Expediente : **16-54479**

Referencia : **Solicitud de la patente de modelo de utilidad denominada:**
"MÓDULO DE LAVADO"

Solicitante : **FIBRATECH S.A.S.**

RESPUESTA A REQUERIMIENTO

Cuadro Comparativo

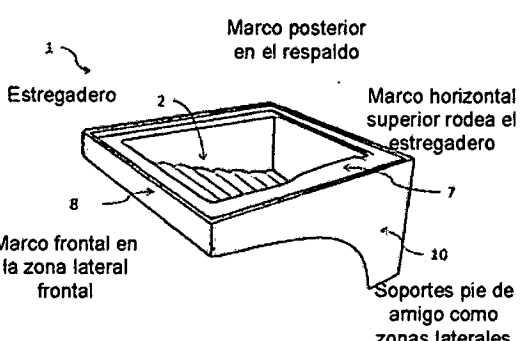
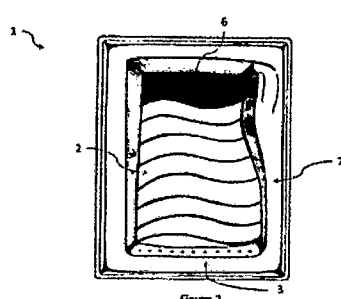
El Examinador señala que la publicación "*Fregadero Plástico Flauta y Válvula. Lavaderos Technologies*" (D1) afecta la novedad de las Reivindicaciones 1 a 4 y 6, porque dicho documento divulga un lavadero plástico con marco que tiene una zona de estregadero donde se destacan unas estrias, un sifón o punto de desagüe y una flauta o aspersor de agua con agujeros.

- En D1, el lavadero divulgado no posee soportes pie de amigo (10) como zonas laterales, antes bien, posee zonas laterales en forma de paneles rectangulares (esta forma es cuadrilátera regular) que se extienden hasta el piso del área donde se ubica el aparato.
- En D1, el lavadero divulgado no posee zonas laterales con forma de cuadrilátero irregular cóncavo con un borde inferior en forma de arco, como sí se requiere en el modelo de utilidad aquí reclamado.
- En D1, el lavadero requiere la presencia de un panel de base de apoyo sobre el piso, elemento que no forma parte del módulo de lavado de la presente solicitud.

En segundo lugar, me permito incluir un cuadro comparativo con la Figura representativa de la presente solicitud y la de D1 para ilustrar las diferencias técnicas encontradas entre ellos.

Invento de la Solicitud	D1
Módulo de lavado (1) que consiste en una única pieza configurada con las siguientes zonas:  Figura 1  Figura 5 Figura 6 Soportes pie de amigo con forma de un cuadrilátero irregular cóncavo con un borde inferior en forma de arco  Figura 2 Posee un difusor de agua integrado al interior de una de las paredes del estregadero, y una perforación de desagüe en la zona de desagüe de aguas residuales	Las zonas laterales NO corresponden a soportes pie de amigo Las zonas laterales presentan forma de cuadrilátero regular y NO presentan bordes arqueados Estregadero Marco frontal Presencia de panel de base de apoyo sobre el piso Perforación de desagüe Difusor con orificios de salida de agua

En el presente caso, se puede afirmar con toda seguridad y fundamento que D1 no divulga el conjunto específico de características de la invención, ni su geometría particular tal como se encuentra definido en el nuevo pliego Reivindicatorio. Por lo tanto, la presente invención es novedosa sobre D1.
